泊発電所3号炉審査資料	
資料番号	資料3-6
提出年月日	令和4年11月15日

指摘事項

図1 1号及び2号炉原子炉補機冷却海水系統～放水ピットの概略系統図

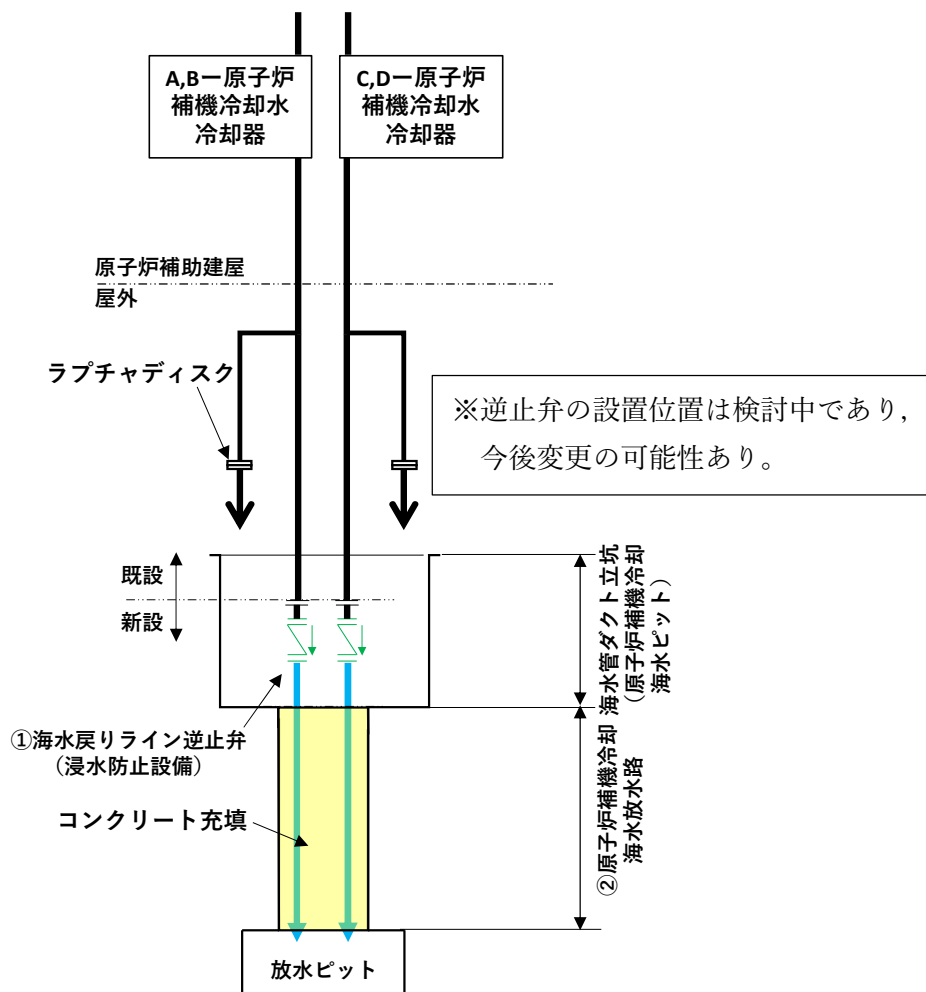
No.55 (220912-16)	耐津波設計方針	5条-別添1-II-2-28 1, 2号機の補機放水路の充填部分から1次系放水ピット内に設置する逆止弁までの配管を含めてSWSの耐震要求範囲について整理を行い、今後説明すること。
----------------------	---------	---

- 補機放水路のコンクリート充填部分から海水戻りライン逆止弁までの機能について
 - ・放水ピットから既設原子炉補機冷却海水系統の系統図を図1に示す。
 - ・海水戻りライン逆止弁（図1①）は、既設原子炉補機冷却海水系統配管に今回新たに設置し、放水路からの津波遡上による敷地への津波流入を防止する機能要求があることから、浸水防止設備に位置付ける。
 - ・補機放水路（図1②）は、放水路点検及び清掃を目的としたトレン分離機能のため補機放水路内に新たに配管を2本敷設して流路を構築し、配管はコンクリート巻立てによる密着構造とすることで津波の流入が生じない構造とすることから、浸水防止設備には該当しない。
